Oznaczenia:		Zamawiający:	
	D-8	Aktualizacja oznakowania w rejonach szkół i placówek oświatowych zlokalizowanych przy drogach wojewódzkich województwa mazowieckiego	
	D-6	Jednostka projektowa: SIGNUM - Inżynieria Ruchu ul. Koszyńców 8, 07-100 Węgrów, NIP: 824-156-71-32, Regon: 140773888 Adres do korespondencji: ul. Fieldorfa 10/19, 03-984 Warszawa, tel.: 0-22 398 74 40, 0-806 397 433, fax 0-22 398 74 41, e-mail: signumir@o2.pl	
	P-14 (3 m)	Projekt: ZADANIE NR 58 - PROJEKT STAŁEJ ORGANIZACJI RUCHU droga wojewódzka nr 627, miejscowość Małkinea, powiat ostrowski.	
	P-14 (3 m)	Rysunek: PLAN SYTUACYJNY od km 56+690 do km 57+315	
		Projektant:	Podpis:

MAJĄCY
WŁADZĄ WŁADZĄ WŁADZĄ WŁADZĄ
ZADANIE NR 58 - PROJEKT STAŁEJ ORGANIZACJI RUCHU
droga wojewódzka nr 627, miejscowość Małkonia, powiat ostrowski.
Zgodnie z art. 101 ustawy z dnia 20.05.2002 r. o znakach drogowych, projektant
nie odpowiada za skutki zastosowania projektu w rzeczywistości.
Projektant nie odpowiada za skutki zastosowania projektu w rzeczywistości.
Projektant nie odpowiada za skutki zastosowania projektu w rzeczywistości.
20 LUT. 2012

PROJEKT STAŁEJ ORGANIZACJI RUCHU

DROGA WOJEWÓDZKA NR 627 I 694 AKTUALIZACJA
OZNAKOWANIA

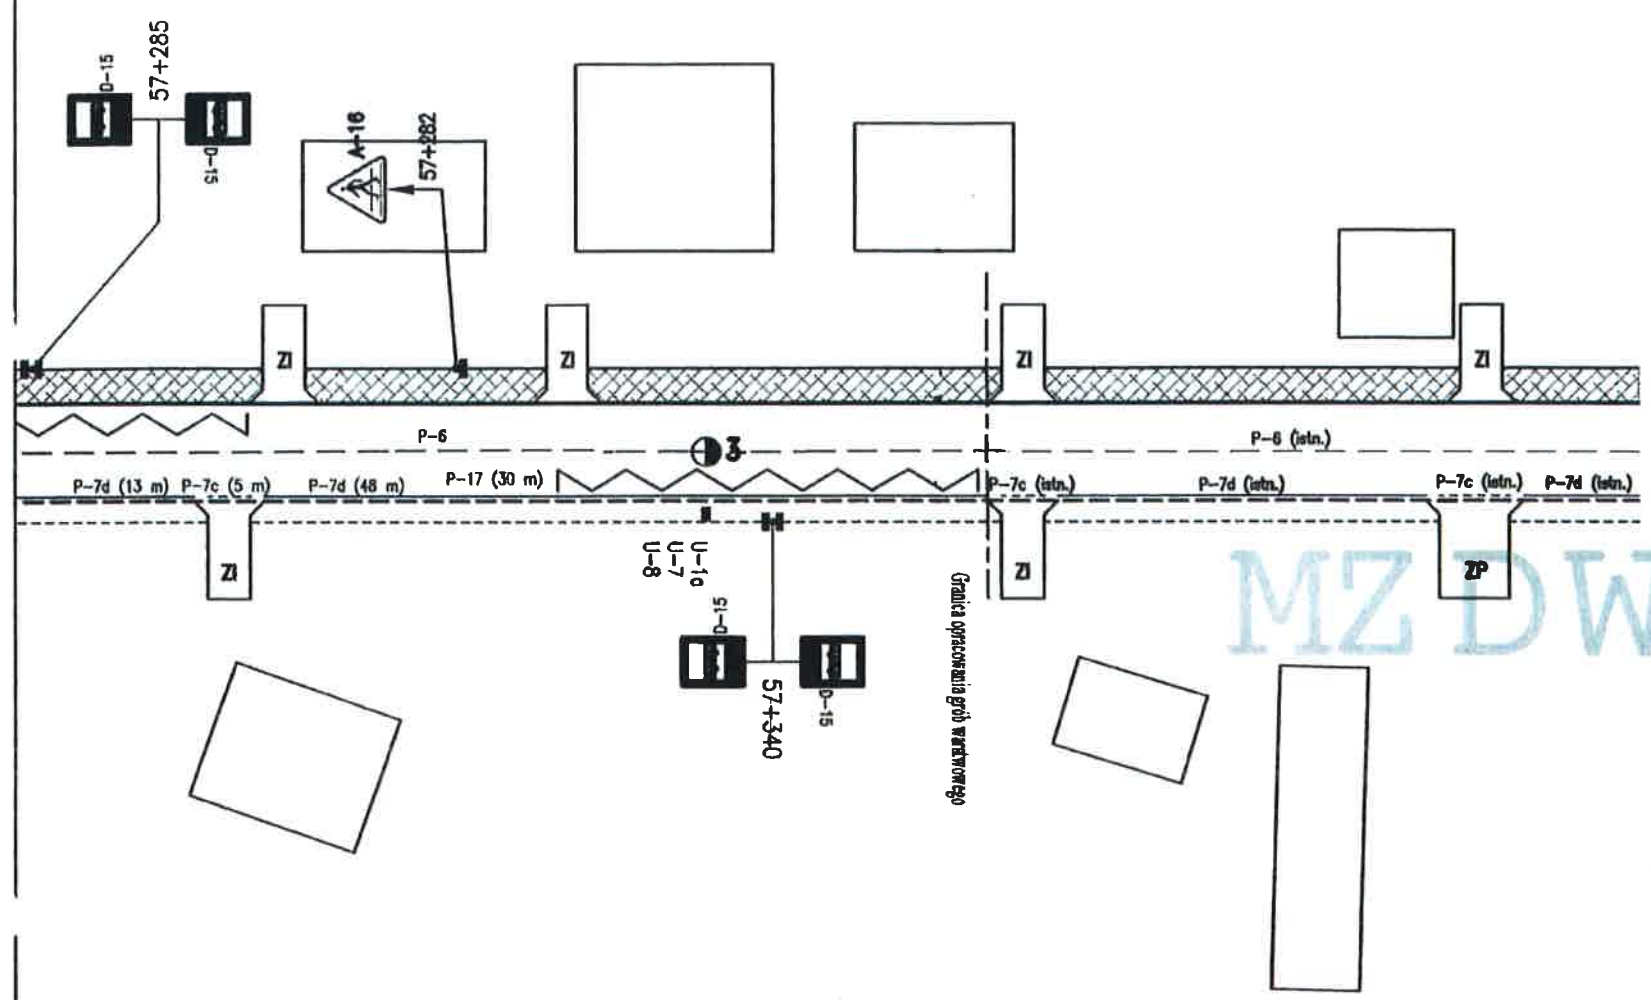
Z UPOWAŻNIENIA
MAZOWIECKIEGO KOMENDANTA
WOJEWÓDZKIEGO POLICJI
PROJEKT - SZKIC
organizacji ruchu opiniuję
pozytywnie - ~~negatywnie~~
z następującymi warunkami
EKSPERT
Wydział Ruchu Drogowego
KWP z siedzibą w Radomiu
[signature] Bielecki

Projektowane oznakowanie poziome należy wykonać w technologii grubowarstwowej.

Rys. nr 1

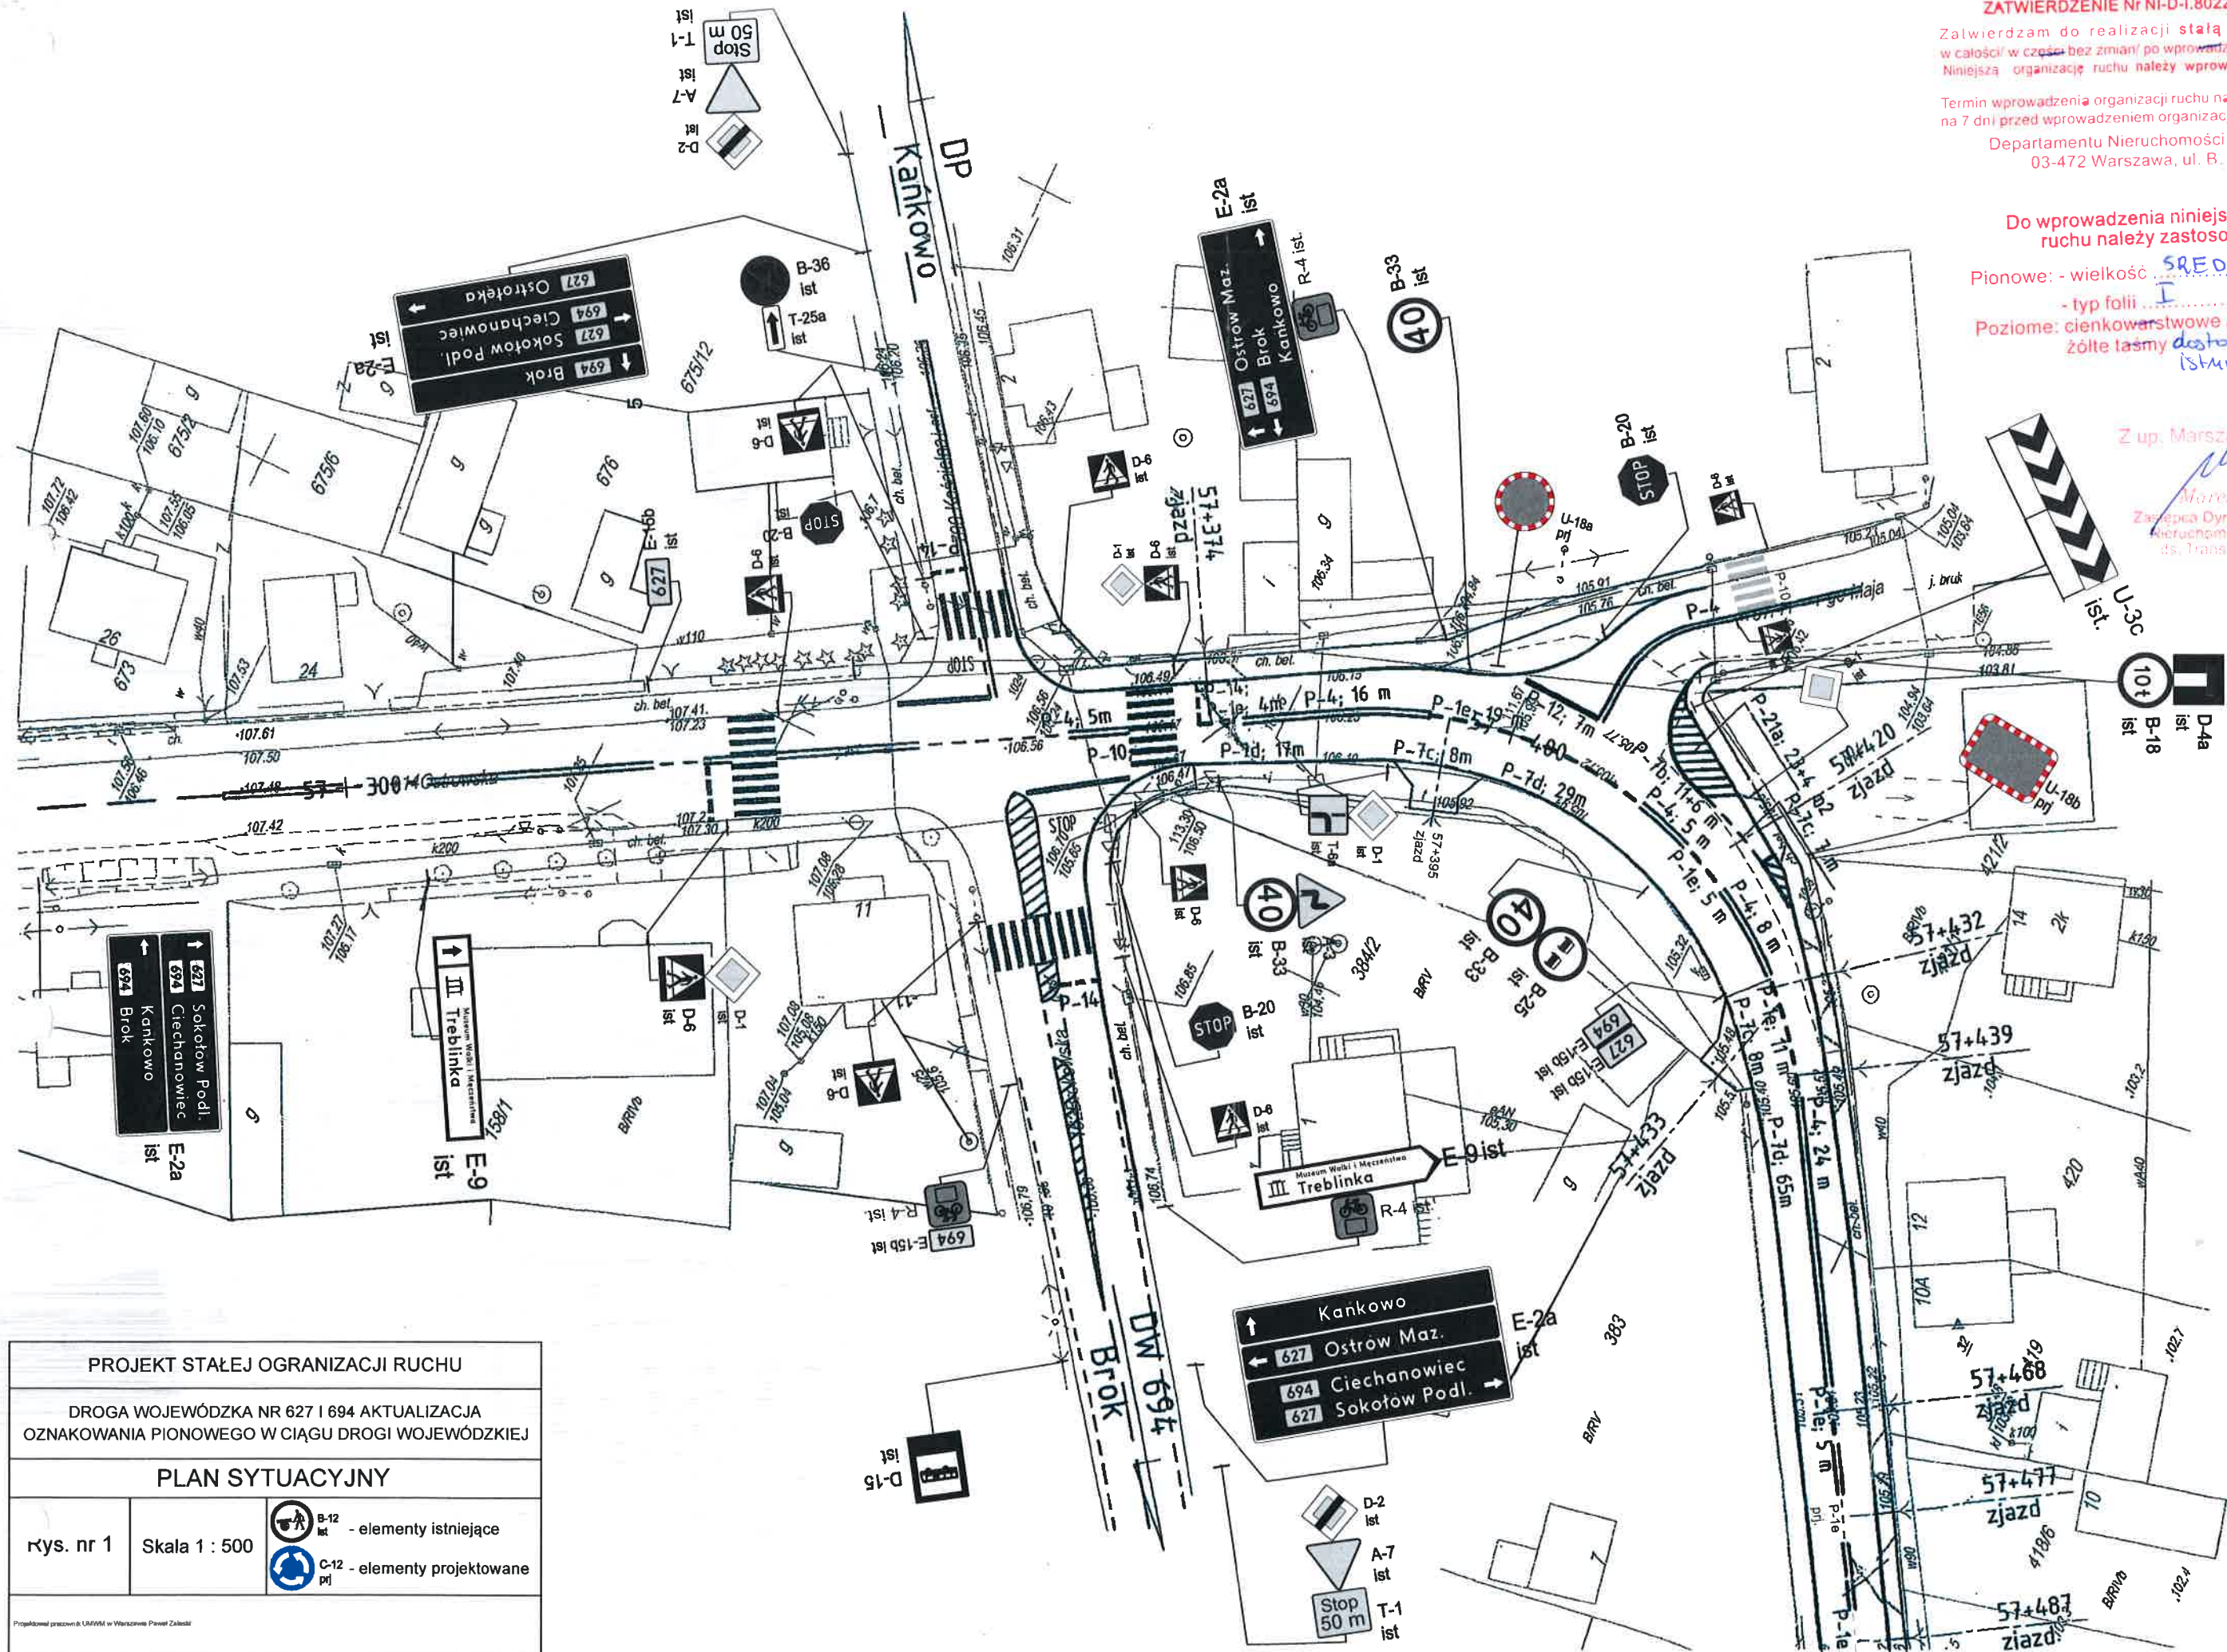
Zatwierdzam do realizacji stałą organizację ruchu
w całości w części bez zmian/ po wprowadzeniu zmian.
Niniejszą organizację ruchu należy wprowadzić do dnia 31.12.2022

Pionowe: - wielkość **SREDNIA**
- typ folii **I**
Poziome: cienkowarstwowe / grubowarstwowe
Żółte taśmy **dotyczą do istniejącego**

Rys. nr 2

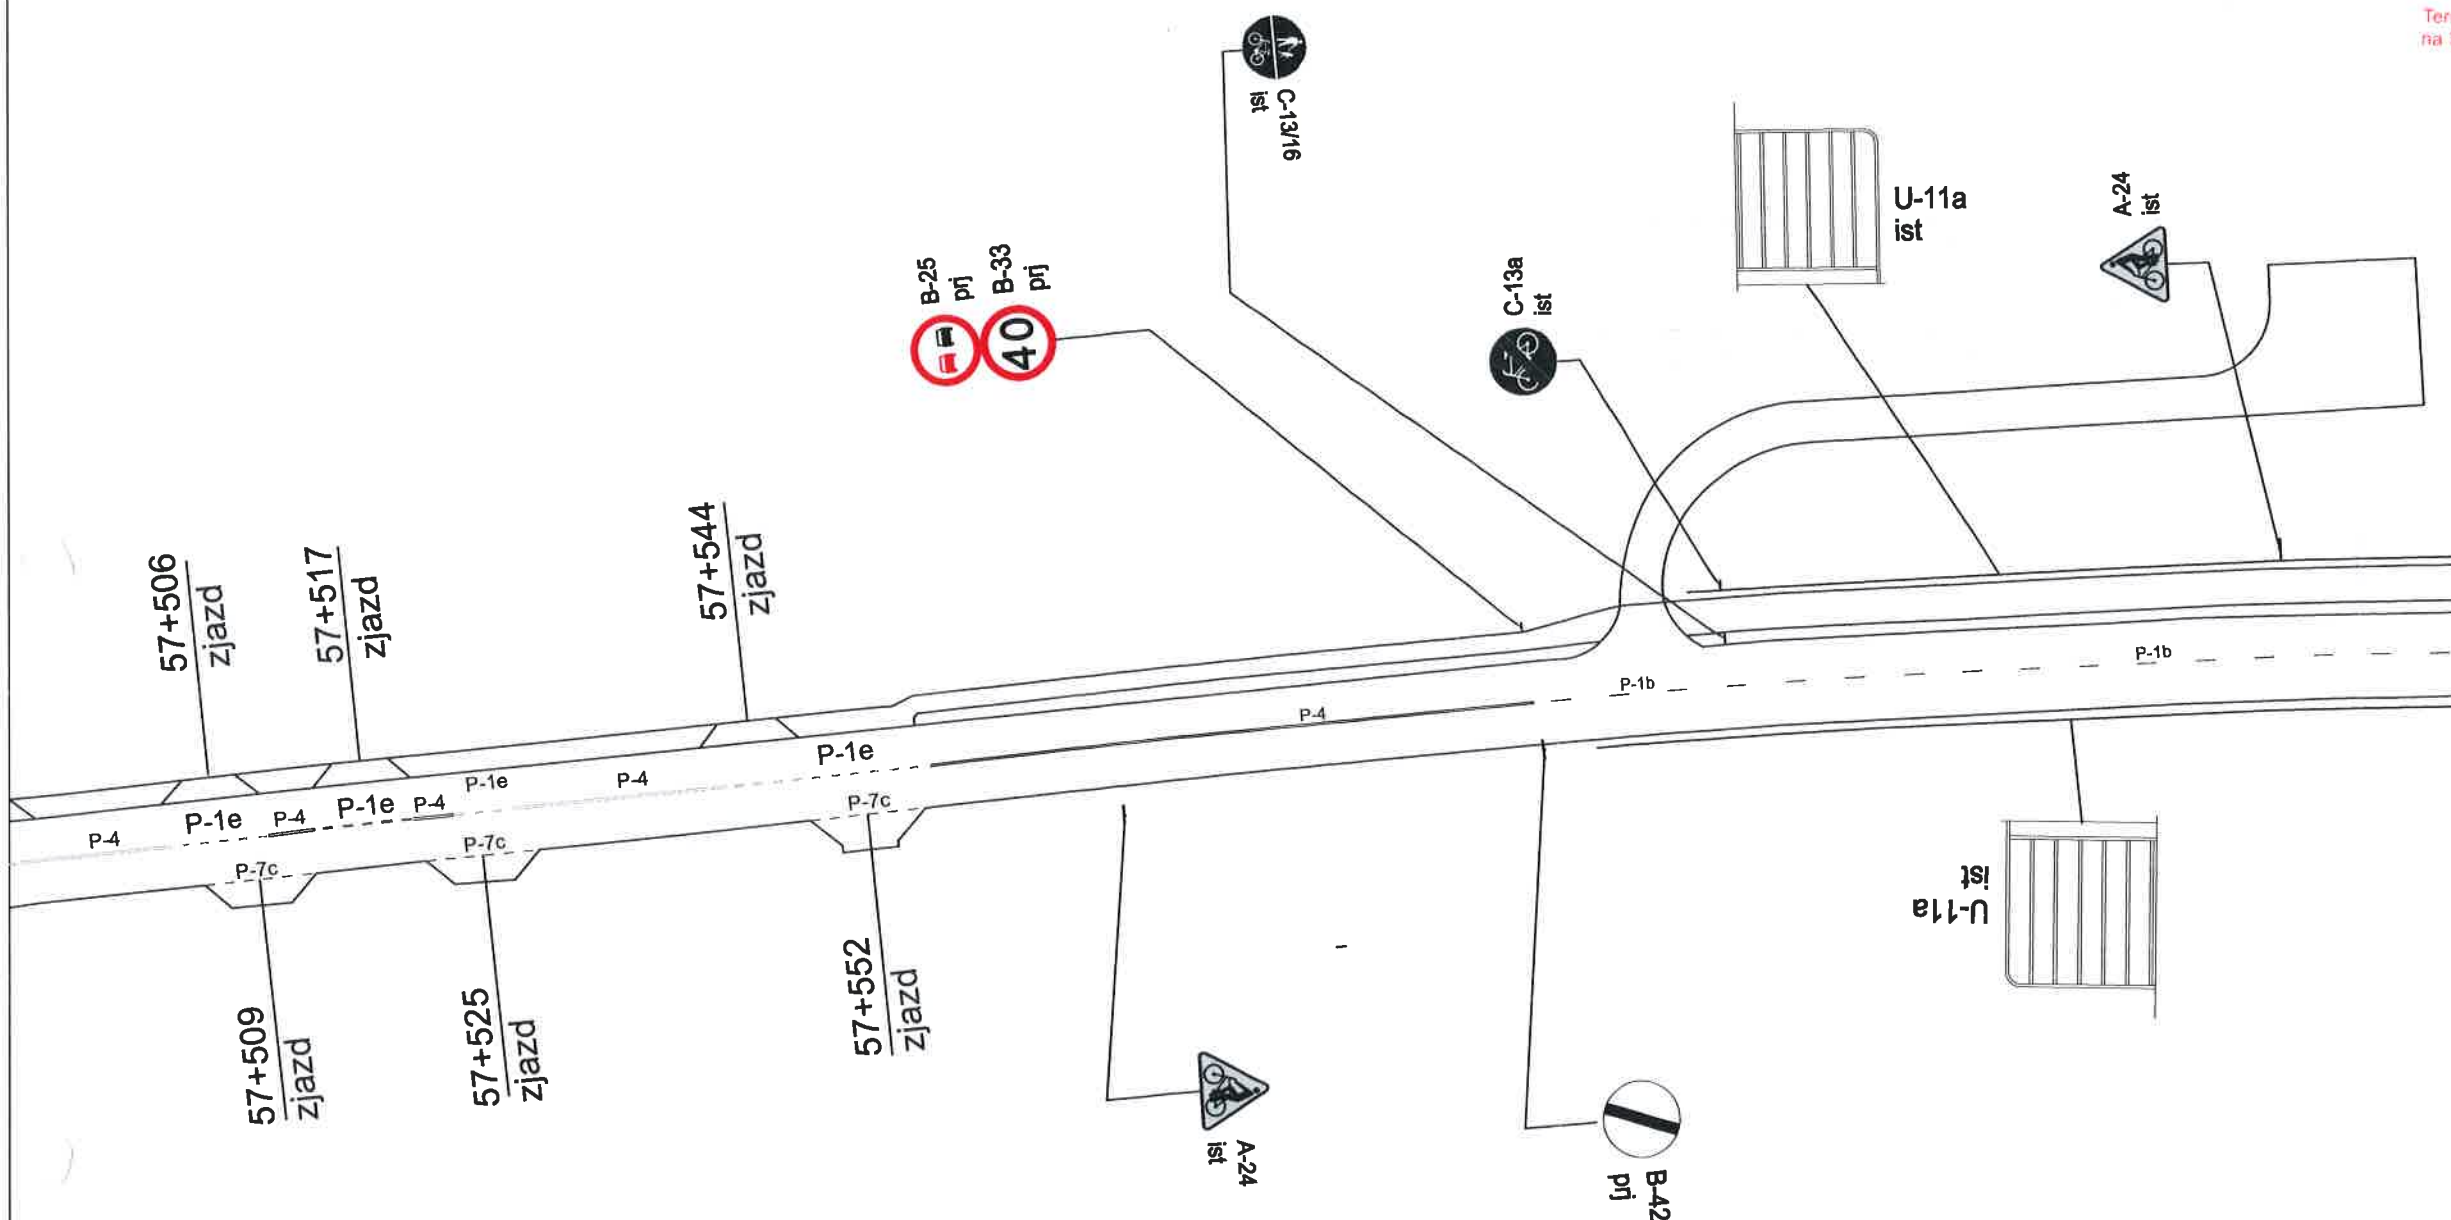
Zatwierdzam do realizacji stałą organizację ruchu
w całości w części bez zmian po wprowadzeniu zmian.
Niniejszą organizację ruchu należy wprowadzić do dnia 31.7.2022.

Pionowe: - wielkość SREDNIA
- typ folii I
Poziome: cienkowarstwowe / grubowarstwowe
żółte taśmy dostosować do istniejącej
